改善箇所説明図

右前軸後方のエアマスター廻りを見る

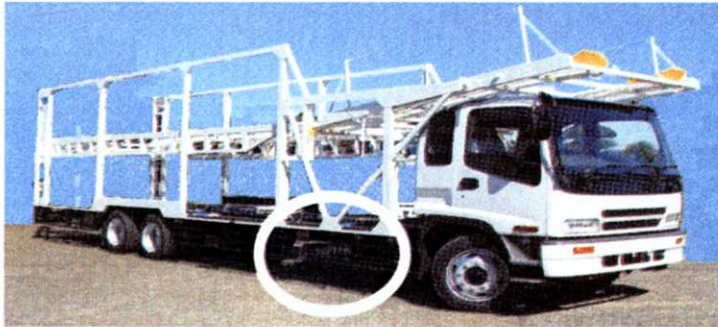
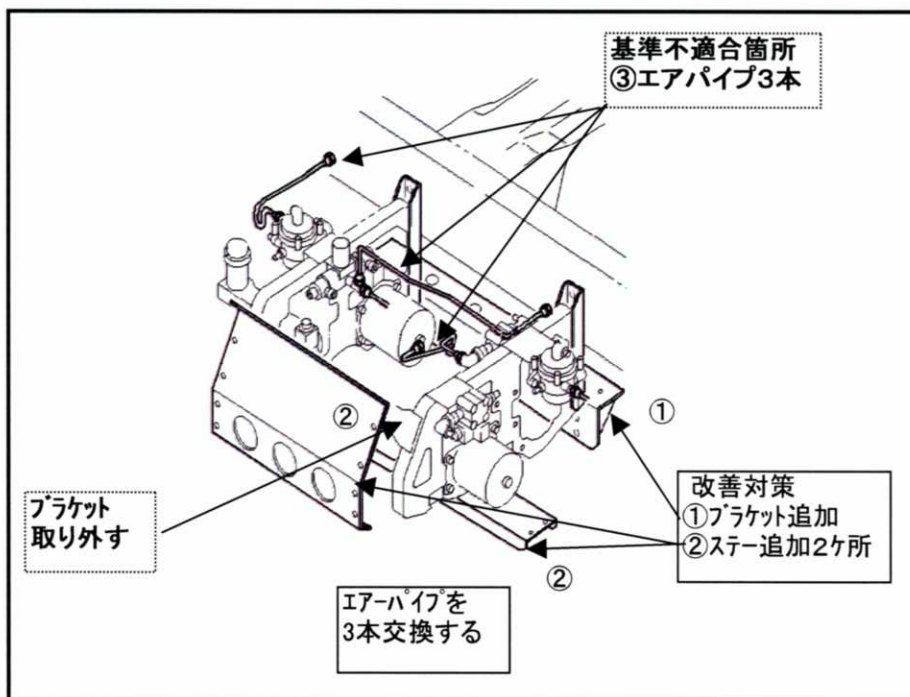
車両運搬車に改造した車両において、制動用エアマスターを移設するために取付けたブラケットの剛性が不足している。そのため、そのまま使用を続けると、走行時にブレーキ用エアパイプが振動して亀裂が発生し、エアが漏れるものがあり、最悪の場合、制動力が低下するおそれがある。

- エアマスターの取付けブラケットの剛性を上げるため、
- ①フレーム下面にブラケットを新規に取り付ける。
 - ②ステーを新規に2ヶ所取り付ける
 - ③同時にエアパイプ新品に交換する。(折損のおそれがある3本)

識別 : 追加したステーに白色ペイントを塗布する。
